BAB 6

EVALUASI DESAIN

Gambar 172. Skema keselamatan sebelum evaluasi

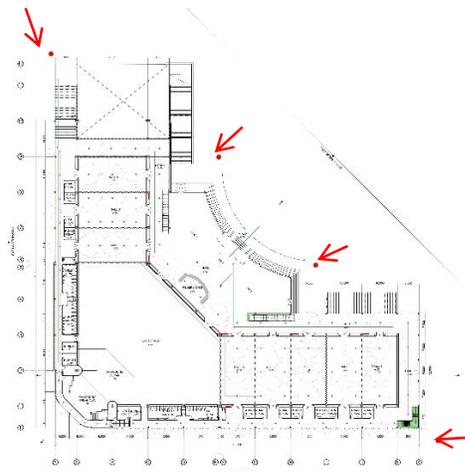
Dokumen sebelumnya menunjukkan rancangan sistem keselamatan bangunan belum ada sumber air tambahan yang dapat digunakan apabila terjadi kebakaran. Hasilnya adalah sebagai berikut:

Denah ground floor mendapatkam sumber air untuk kebakaran hanya didapatkan dari sprinkle pada masing-masing ruangan, sehingga untuk pemadaman bagian luar belum tersedia

Denah *ground floor* setelah evaluasi sehingga diterapkan *outdoor hydrant* sebagai sumber air ketika terjadi bencana kebakaran sebagai sistem pemadaman dari luar.

Gambar 174. Detail Eskalator

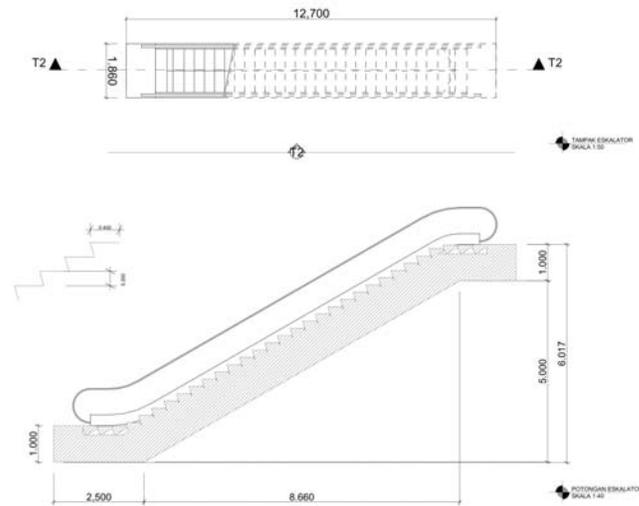
Alat transportasi bangunan pada dokumen sebelumnya diterapkan escalator untuk akses pengunjung ke lantai 2, namun dari segi akses difabel belum mencukupi. Sehingga didapatkan hasil evaluasi sebagai berikut:

Hasil evaluasi yang dilakukan bahwa penggunaan alat transportasi bangunan lebih baik menggunakan traveller karena untuk memudahkan pengguna difabel dalam akses menuju lantai 2.
